Data 05/01/2026 Protocollo N° 0002084 Class: H.420.03.1 Fasc. 44

Oggetto: Appalto integrato concernente la progettazione esecutiva e l'esecuzione dei lavori per la realizzazione di un nuovo impianto a fune presso il comune di Cortina d'Ampezzo (BL), impianto necessario per la gestione dei flussi di spettatori e atleti durante le gare dei Giochi olimpici e paralimpici invernali Milano-Cortina 2026, B09.1 – Realizzazione del nuovo impianto a fune a Cortina d'Ampezzo (BL) - CUP C41C22004870003. Parere di immunità da frana ai sensi dell'art. 7, c. 6, D.M. 4 agosto 1998, n. 400 come modificato dall'art. 1 del D.M. 5 dicembre 2003, n. 392.

Fig. 1 – Tavola 3 della Relazione geologica dott. Valle.

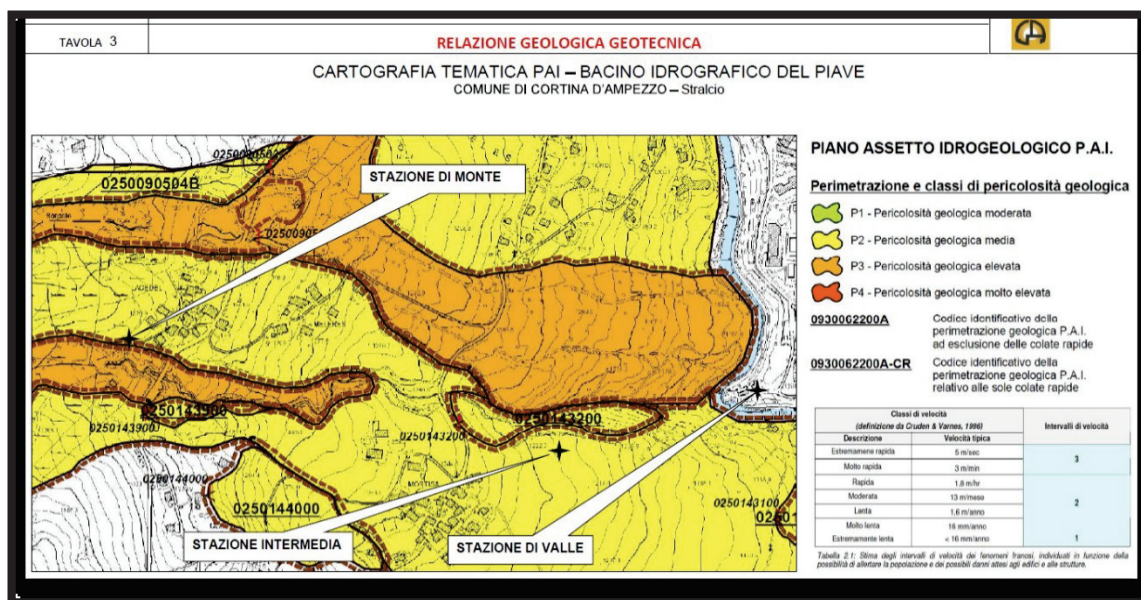
Sono presenti aree a Pericolosità geologica P2 e P3 e zone di attenzione (vedi fig. 1) nei pressi della stazione intermedia (cod. PAI 0250143200). La Regione del Veneto nel 2007 ha commissionato uno studio al CNR-IRPI di Padova (DGR 3669 del 20/11/2007 Decreto del Dirigente Regionale della Difesa del Suolo n. 286 del 21 dicembre 2007) per implementare gli aspetti conoscitivi della frana in località Mortisa finalizzati all'individuazione di possibili interventi di mitigazione, dal quale emerge che l'area ove è ubicata

la stazione intermedia, presenta problematiche geologiche e fenomeni di erosione spondale. In particolare, nelle conclusioni dello studio del CNR-IRPI, basato su evidenze geomorfologiche di superficie, sullo stato degli edifici, sui dati raccolti nelle numerose campagne di misura GNSS e rilievi inclinometrici, l'area di attenzione sopra specificata, è stata classificata a pericolosità geologica elevata.

Fig. 2 – Vista planimetrica del tracciato iniziale e del tracciato stimato a 50 anni (2024 Barla et al.).

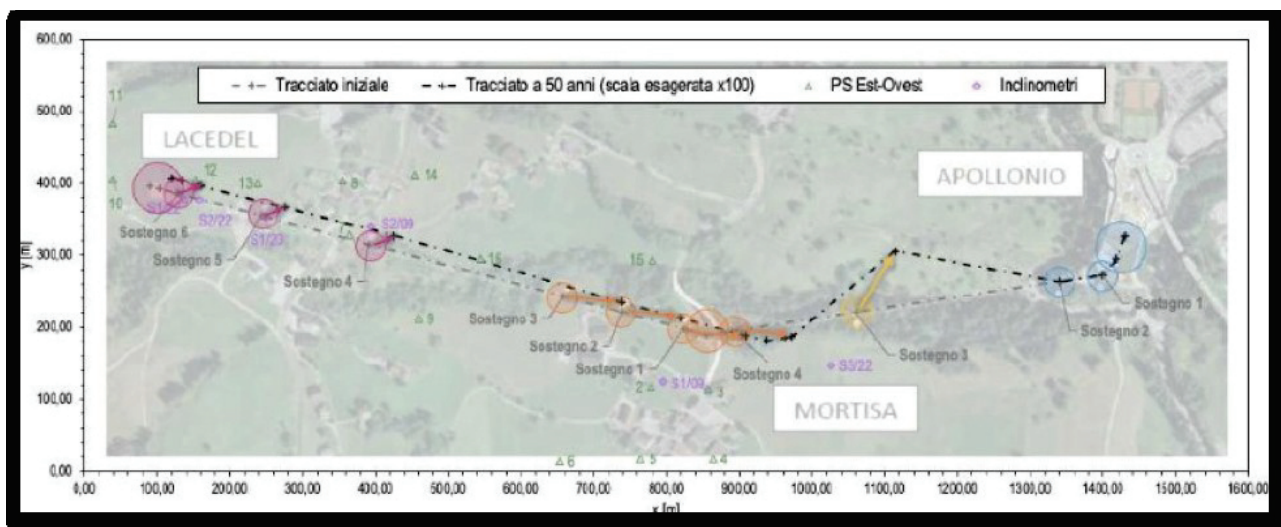
La Geosolving, ha effettuato delle simulazioni che rappresentano il tracciato nella posizione iniziale rispetto a quello stimato che si potrà avere dopo 50 anni (vedi fig. 2), considerando un trend evolutivo costante (in via semplificata e preliminare), ipotizzando l'assenza di fenomeni impulsivi e mantenendo fissa la posizione della stazione di valle e dei sostegni 1 e 2.

Sulla base di tale modello, il sostegno 3, in virtù della morfologia locale caratterizzata dalla presenza dell'impluvio, traslerebbe in direzione NNE, mentre il tratto di funivia che comprende il sostegno 4, la stazione intermedia e i sostegni 1, 2 e 3 della tratta di monte sarebbero caratterizzati da un movimento in direzione ESE.

Le maggiori variazioni angolari del tracciato si verificherebbero tra i sostegni 2 e 4 della tratta a valle principalmente a causa del movimento del sostegno 3.

Fig. 5 – Sezione geologica pilone 2 (relazione. geotecnica).

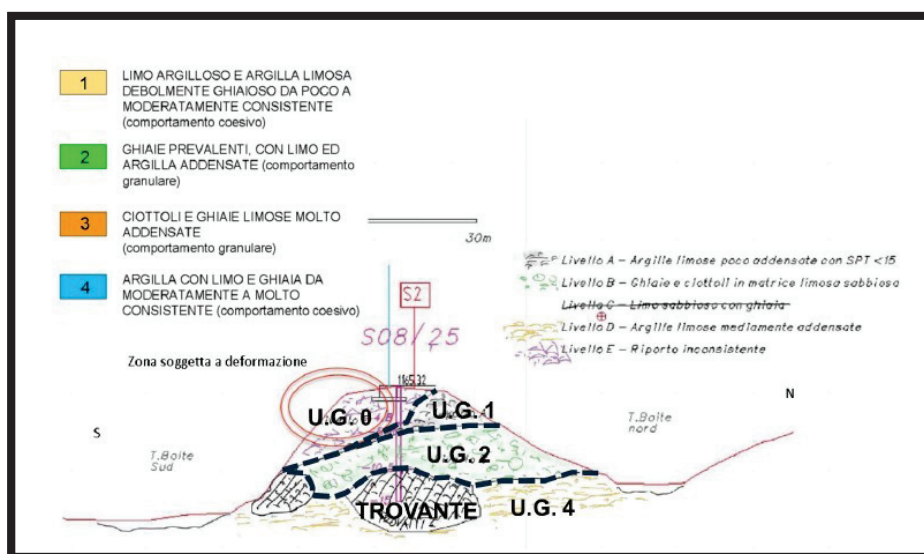
- *Prima della realizzazione del sostegno S2, le analisi mostrano la necessità di effettuare interventi di consolidamento e stabilizzazione della zona di installazione dell'elemento strutturale (che risulta*

caratterizzata da condizioni di instabilità già allo stato naturale), coerentemente con quanto assunto nelle analisi numeriche descritte nella presente relazione che nello specifico prevedono:

- consolidamenti dall'alto mediante iniezioni, jet grouting o grigliato di micropali (soluzione considerata nelle analisi numeriche);
- consolidamenti corticali (ad esempio di tipo soil nailing) opportunamente progettati in modo che inibiscano eventuali scivolamenti superficiali che potrebbero svilupparsi entro una fascia corticale della scarpata avente spessore pari a circa 4 m.

In aggiunta per il sostegno n. 2 (vedi fig. 5) la relazione geotecnica "... raccomanda inoltre di non utilizzare in nessun caso i terreni dell'U.G.0 come terreno di fondazione".

Fig. 6 – Sezione geologica pilone 3 (relazione. Geologica- dott. Salti).

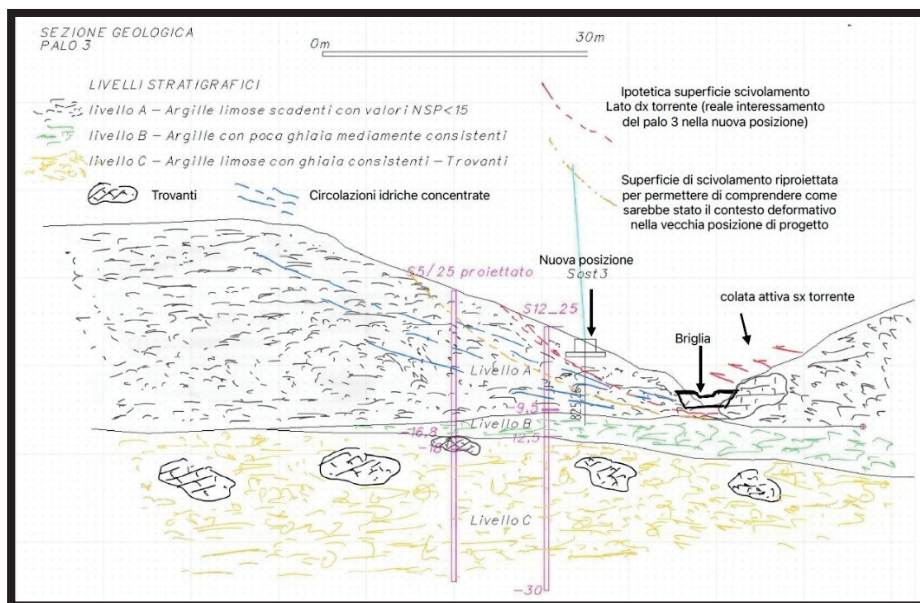
Uno dei punti maggiormente critici è rappresentato dalla posizione in cui verrà installato il sostegno S3.

Con parere n. 271 del 10/11/2025, il Comitato Tecnico Regionale V.I.A. si è espresso favorevolmente sul fatto che le modifiche proposte non rientrino nel campo di applicazione relativo alle categorie di cui ai commi 6 o 7 dell'art. 6 del D. Lgs. N. 152/2006 e pertanto non sono state sottoposte ad ulteriori procedure di Valutazione Impatto Ambientale. In particolar modo è stato evidenziato che la nuova posizione scelta consente di minimizzare ulteriormente eventuali effetti erosivi nel contesto morfologico in cui viene inserito l'elemento strutturale (sostegno 3), grazie ai minori spessori e volumi interessati dalla parte attiva del movimento franoso (vedi fig. 6).

Per quanto riguarda il sostegno n. 3, nella relazione geologica (dott. Salti) sono state individuate alcune criticità riguardanti gli scavi, le fondazioni e il versante. In particolare si sostiene che saranno necessari:

- 1- Interventi di consolidamento fronti di scavo per la realizzazione del sostegno;
- 2- Interventi fondazionali con opere adeguate e profonde per la gestione dei cedimenti;
- 3- Interventi con opere speciali finalizzate alla stabilità globale del pendio con opera inserita;
- 4- Interventi di sistemazione del dissesto dal corso d'acqua con difese longitudinali (tipo scogliera in destra idrografica) e trasversali, per fare il piede allo scivolamento in atto lato sostegno;
- 5- Drenaggi profondi longitudinali al corpo di frana (trincee drenanti) lungo pendenza;
- 6- Deviazione della fognatura a nord del sito di progetto.

- d) Per il Sostegno 3, così come specificato nella relazione geologica, devono essere previsti:
- 1-- *Interventi di consolidamento fronti di scavo per la realizzazione del sostegno;*

- 2- *Interventi fondazionali con opere adeguate e profonde per la gestione dei cedimenti;*
 - 3- *Interventi con opere speciali finalizzate alla stabilità globale del pendio con opera inserita;*

- 4- *Interventi di sistemazione del dissesto dal corso d'acqua con difese longitudinali (tipo scogliera in destra idrografica) e trasversali, per fare il piede allo scivolamento in atto lato sostegno;*

- 5- *Drenaggi profondi longitudinali al corpo di frana (trincee drenanti) lungo pendenza;*
 - 6- *Deviazione della fognatura a nord del sito di progetto"*;

- e) Realizzazione delle opere idrauliche a protezione dell'erosione spondale del sostegno 3 così come indicato nella relazione geotecnica (ing. Aiassa et al., nov. 2025);
